**Commission économique pour l'Europe**

**Forum mondial de l'harmonisation  
des Règlements concernant les véhicules**

**Quatre-vingt-huitième session**

**Règlements ONU concernant l'installation :****Règlement ONU n° 48 (Installation des dispositifs d'éclairage  
et de signalisation lumineuse)****Proposition révisée de nouvelle série d'amendements  
au Règlement ONU n° 48****Communication de l'Association internationale de la construction  
de carrosseries et de remorques\***

Figure 1

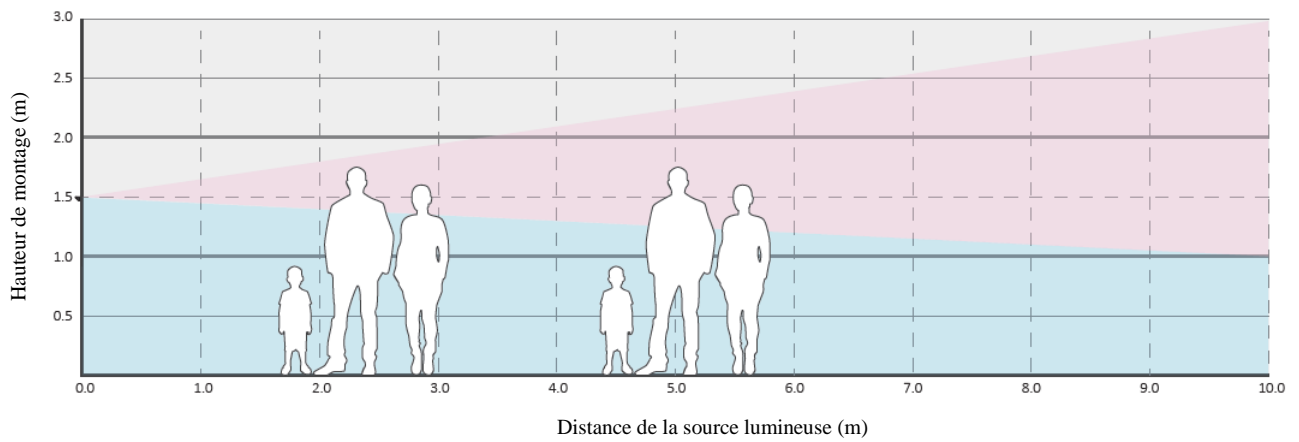
3. Le nombre maximal de feux ayant été porté à 3 par côté, la hauteur maximale de montage a été limitée à 1,5 m pour éviter que les autres usagers de la route soient aveuglés. Cette limite reprend la hauteur maximale de montage des feux de position latéraux. Il convient de noter que la zone d'observation des feux de manœuvre doit également satisfaire aux prescriptions de l'annexe 14 (voir Figure 1 pour un schéma des conditions les plus défavorables à la hauteur maximale).

**6.26.4.2 En hauteur : Au-dessus du sol, maximum 1 500 mm.**
